LOCOMOTIVE

Pointers

REDUCCION MANUAL DE POTENCIA COMPATIBILIDAD CON EL SISTEMA PACESETTER

Fig. 1 - Alambrado típico SD50

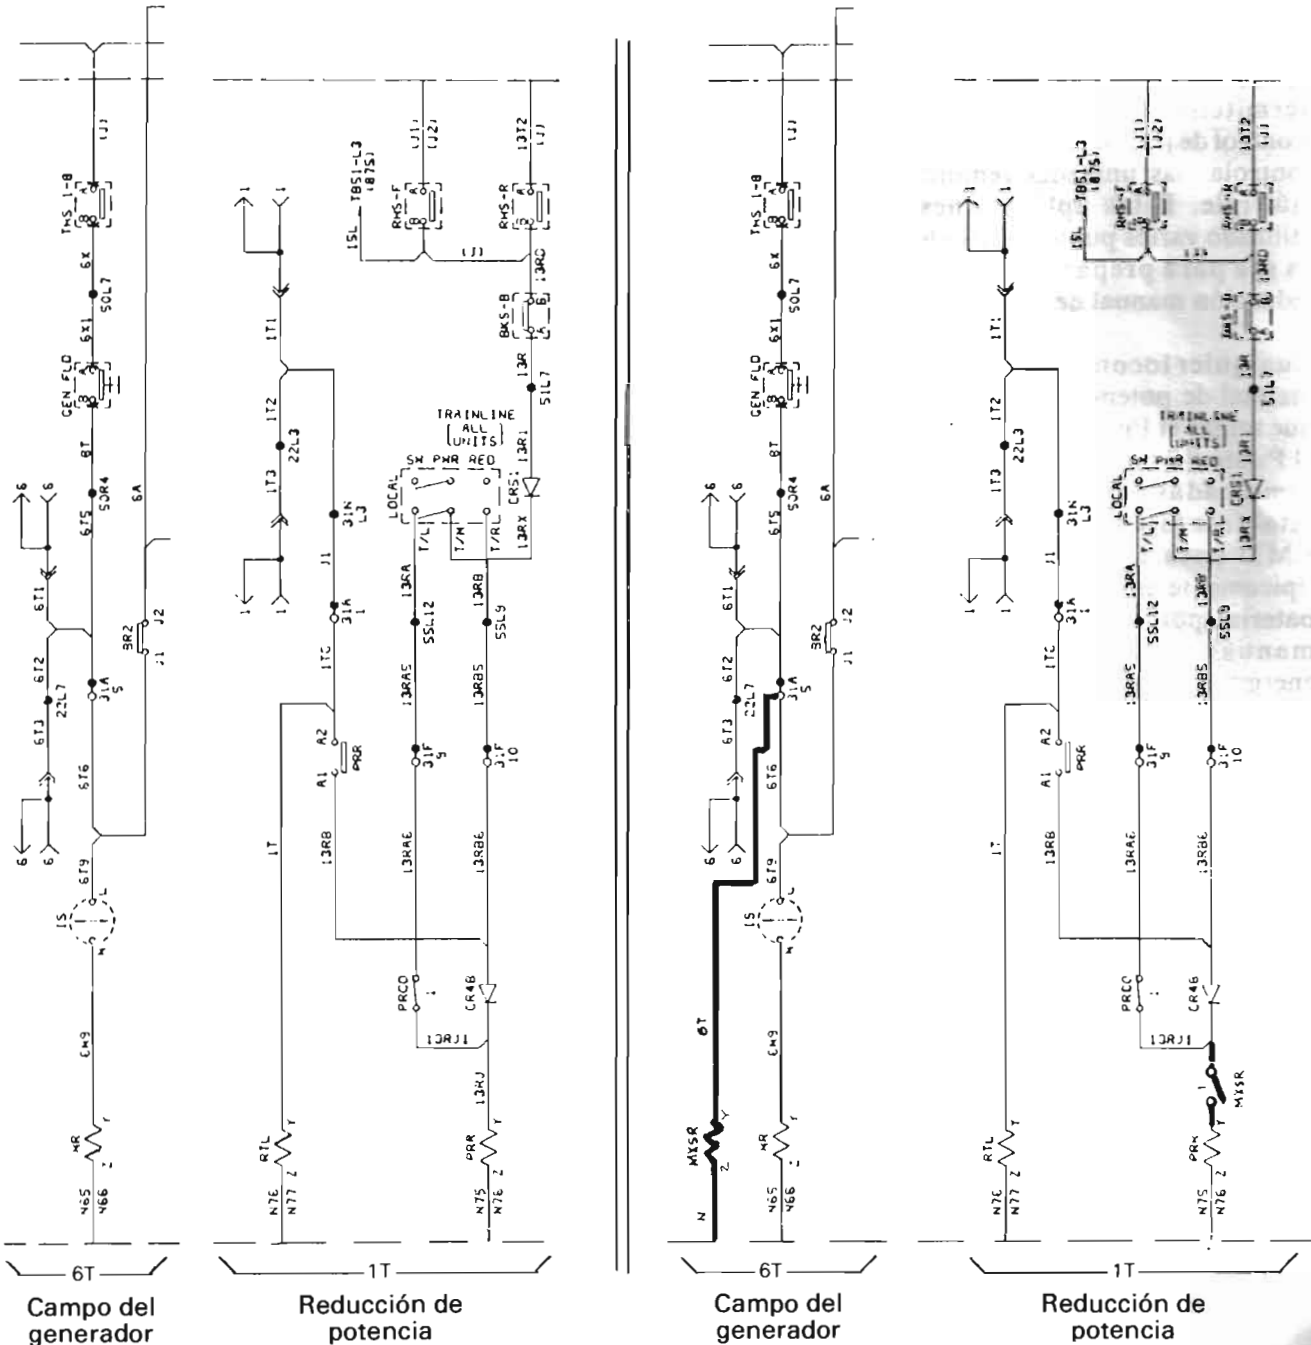
Para evitar que éste problema pueda ocurrir, es necesario interrumpir el suministro de voltaje que viene de la línea de tren # 1 en las locomotoras equipadas con reducción manual de potencia (control de joroba) cuando el acelerador se coloca en HOLGAR y el interruptor de reducción potencia se deja en la posición de Línea de Tren.

El relevador que se utiliza para preparar la función de reducción manual de potencia (control de joroba) en la línea de tren # 1 está identificado ya sea "PRR" o "HR". El suministro de voltaje al circuito de reducción manual de potencia que viene de 13T pasa a través de los interruptores del inversor RHS-F y RHS-R en la lógica del diseño del circuito para unidad guía. En algunos casos, los circuitos adicionales relativos a la lógica del diseño de los circuitos de baja velocidad del motor diesel en holgar, unidad guía, arrangue acelerado o servicio de patio, también son suministrados a través de estos mismos interruptores del inversor. En virtud de estas variaciones con las cuales se establece la lógica de la bobina del relevador PRR o HR, es imperativo que se haga un cuidadoso exámen de la lógica del circuito de la bobina del relevador PRR ó HR para determinar cual de las modificaciones recomendadas a continuación deberá efectuarse. Si ninguna de ellas pareciera ser la adecuada, deberán entonces contactar a su Representante de Servicio EMD para que los ayude.

Este procedimiento deberá utilizarse si el suministro de voltaje 13T hacia la bobina del relevador PRR o HR incluye circuitos de Baja Velocidad en Holgar, Unidad Guía, etc. Estos circuitos adicionales requieren Voltaje de 13T y el circuito de PRR o HR debe aislarse separadamente para interrumpir el suministro de voltaje a la línea de tren # 1 en HOLGAR.

Este procedimiento requiere de la adición de un nuevo relevador MXSR número de parte 8363168. La entrada de la bobina del nuevo relevador MXSR se suministra del circuito 6T. La interconexión normalmente abierta del relevador MXSR se conecta al circuito de entrada de la bobina del relevador PRR. Veanse las Figs. 1 y 2 que muestran las modificaciones del alambrado:

A. Agregue el nuevo relevador MXSR parte número 8363168.

- B. Conecte la bobina del relevador MXSR entre 6T y negativo.
- C. Conecte la interconexión normalmente abierta del MXSR en serie con la bobina de PRR ó HR.

Fig.4 - Identificación de bielas

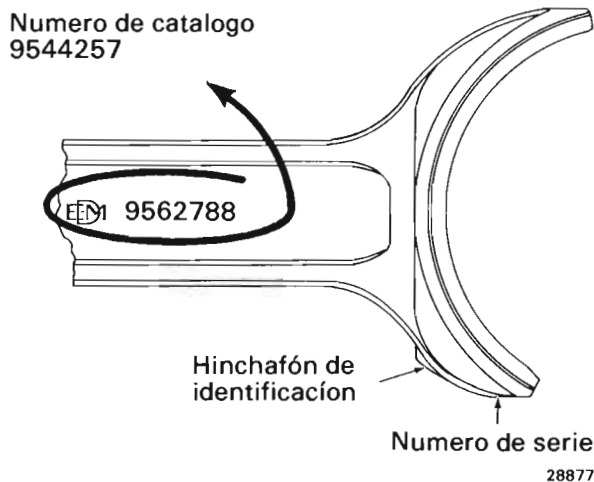
El artículo del Pointers en Español de Enero 1985 que menciona la utilización correcta de las bielas, indicaba que la biela de hoja reforzada, manufacturada en acero 4140, tendría el número de parte forjado en el alma de la misma, ver Fig. 4. El control del proceso de manufactura requiere que una pieza forjada sea identificada por un número de parte para la forja en sí antes de que la pieza sea terminada. Consecuentemente, la biela de hoja terminada 9544257 tendrá el número 9562788 en el alma.

El número de parte 9544257 deberá utilizarse cuando se ordene una biela de hoja de repuesto. Si se ordenara por el número de parte de la forja ocasionaría retrasos en el procesamiento de la orden de compra ya que Los Centros de Partes EMD no almacenan ni suministran piezas forjadas sin terminar.

Fig.6 - Comparación de las ranuras de pernos de portapistón de apoyo alternante

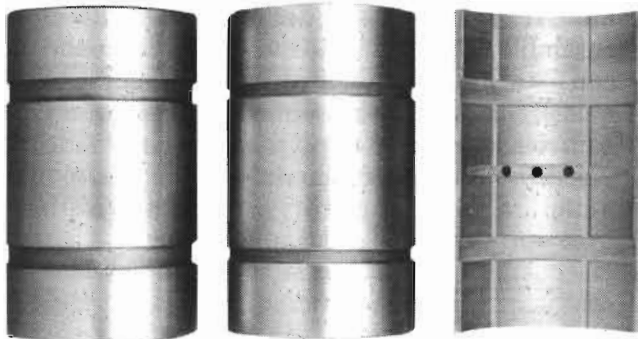
El perno de apoyo alternante de ranura angosta 9518958 ha sido producido por EMD desde Mayo de 1984, habiendo reemplazado al perno de apoyo

alternante de ranura ancha 8417645. Cada sección del perno de ranura angosta es más ancha que las de su predecesor para asegurar que las áreas de apoyo del cojinete (inserto), no se traslapen con las ranuras del perno. Los pernos 9518958 y 8417645 pueden utilizarse en un mismo motor diesel; las recomendaciones en cuanto a la reutilización de pernos e insertos pueden encontrarse en el Manual de Mantenimiento del Motor.

Fig.7 - Contactor AC (ventilador de dos velocidades)

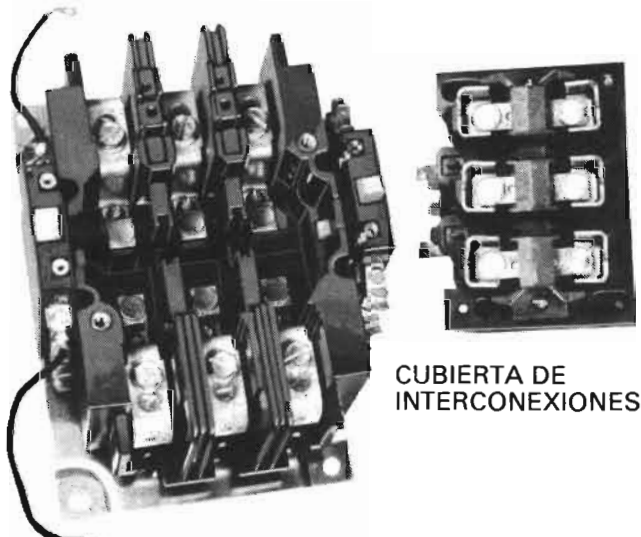
Cuando se le da mantenimiento a un contactor AC, Fig. 7, de acuerdo con el M.I. 5410, la cubierta con las interconexiones debe ser vuelta a armar con la base del contacto correspondiente de la cual fué removida para evitar una posible operación inadecuada de las interconexiones. Favor de agregar esta "PRECAUCION" a sus copias del M.I. 5410.

Fig.8 - Colocación de fusibles y rondanas

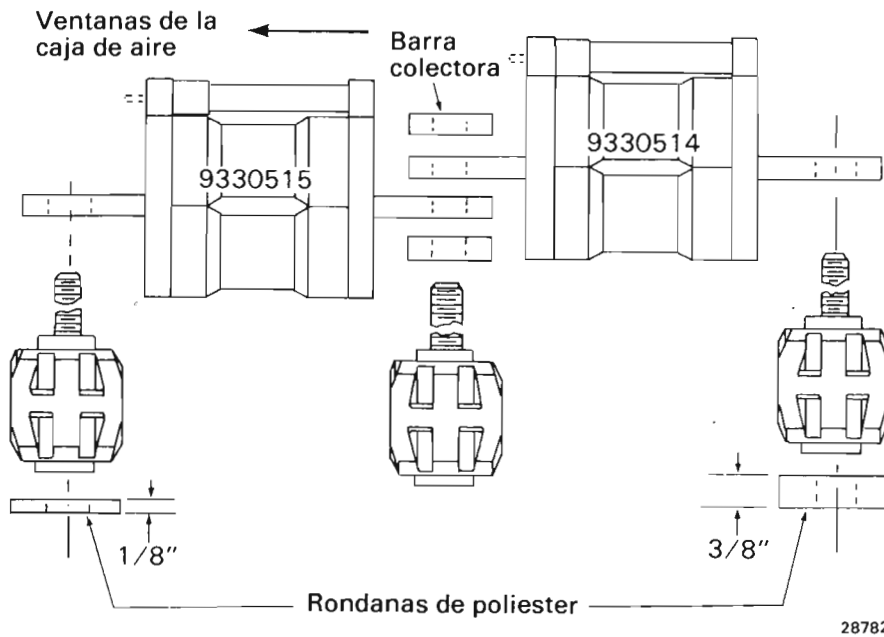
La página 13 de las Instrucciones de Mantenimiento M.I. 3317-3 muestra los fusibles de los diodos de transición y las rondanas de poliéster en posición incorrecta. La hoja del fusible 9330514 debe estar sobre la hoja del fusible 9330515, tal como se muestra en la Fig. 8 de ésta artículo. La rondana de poliéster de 3/8" de grueso debe estar bajo el ensamble aislador más alejado de la ventana de la caja de aire y la rondana de 1/8" de grueso debe estar debajo del ensamble aislador más cercano a la ventana de la caja de aire.

El arreglo correcto de fusibles y rondanas (cuando estas son aplicables) permite observar los pernos

indicadores de los fusibles posteriores y lo que es más importante, asegura el contacto eléctrico en ensambles que utilizan ya sea hojas laterales con aisladores moldeados o los ensambles fabricados que usan aisladores atornillados con rondanas gruesas para obtener las alturas correctas de montaje para los fusibles. La Fig. 8 muestra la orientación correcta de fusibles y rondanas.

Fig.9 - Corte transversal de la hoja lateral con aisladores moldeados

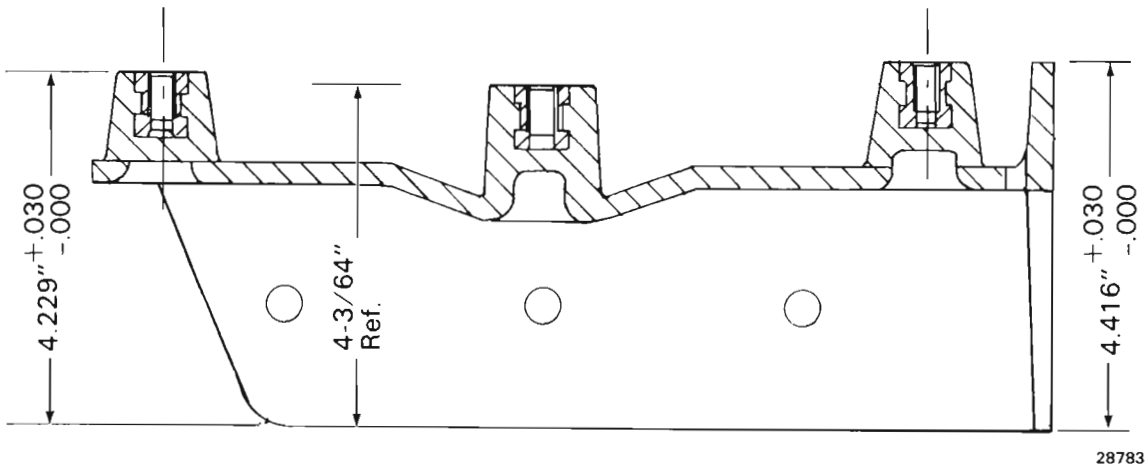
Si los fusibles están instalados como lo muestra la página 13 del M.I. 3317-3 y el ensamble del banco rectificador está equipado con los aisladores moldeados actuales como lo muestra la Fig. 9, los fusibles se deformarán y ocurrirá un daño extenso y grave ocasionado por un contacto eléctrico defectuoso.
